# SØKORTRETTELSER 19

## CHART CORRECTIONS

Rettelse nr. / Correction No 132 - 133

#### **Side 16 – Hamranes Havn**

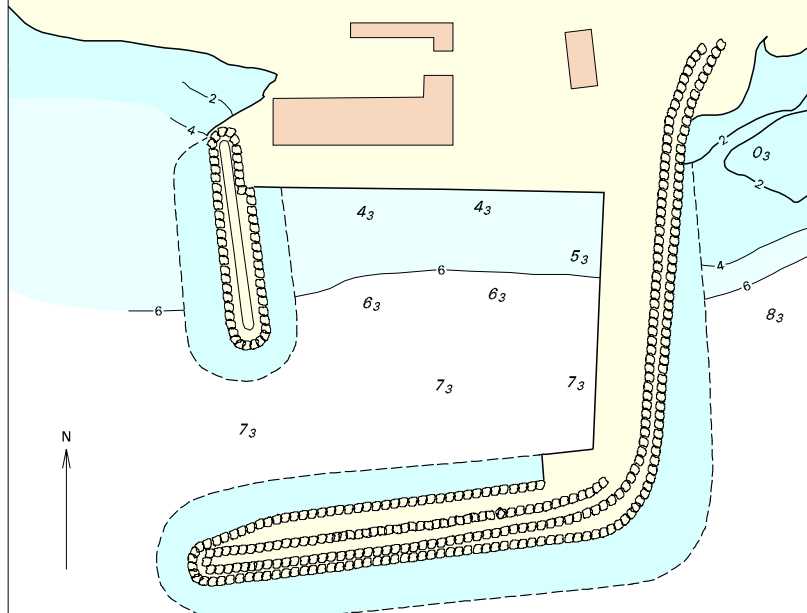
Erstat planen med medfølgende plan.
